Graz, 27.03.2009

Betrifft: **Landesstraße B67a – Grazer Ringstraße "SÜDGÜRTEL"**
Abschnitt Puntigamer Straße – Liebenauer Gürtel
Umweltverträglichkeitsprüfung im vereinfachten Verfahren

UVP-Fachgutachten „Landschaft“

Abbildung 6: Querprofil Tunnelwarte (RINDERER&PARTNER, 2008)

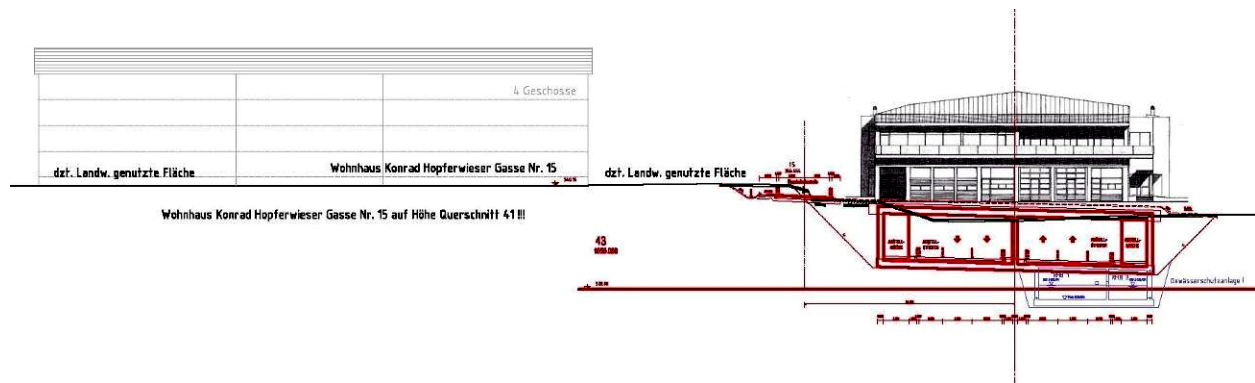
Vorbemerkung: im Kapitel 7 der UVE-Einreichunterlagen (Anhang zum Technischen Bericht, Ergänzung 2007), werden Grundrisse, Ansichten und Schnitte der geplanten Tunnelwarte vorgelegt, die auf relativ große Kubaturen bzw. eine Unmaßstäblichkeit hinsichtlich des sensiblen Standortes im Bereich der Geländekante schließen lassen

Hinsichtlich des Satzes „Zur Versorgung der UFT entstehen trassenbegleitend einige Hochbauten“ wäre eine nähere Beschreibung wünschenswert.

- Die Tunnelwarte ist auf das sicherheits- und betriebstechnisch erforderliche Mindestmaß hinsichtlich Bauvolumen (Höhe und Breite) zu reduzieren sowie auf Basis der Ergebnisse des offenen Realisierungswettbewerbes zu gestalten
- Das im Bauvolumen reduzierte Bauwerk ist von der Geländekante nach Nord-Osten abzurücken, um die Funktionalität des Grünzuges aufrechtzuerhalten.

Die erforderlichen Hochbauten inkludieren die Wartungs- und Zugangsbauwerke, die erforderlichen Kanal-/Dückerbauwerke (Bereich Trassenpark, bzw. Engelsdorfer Straße) sowie die Tunnelwarte (Bereich Engelsdorfer Straße, Hopfwieserweg, vgl. Einreichunterlagen, Profil Nr. 43).
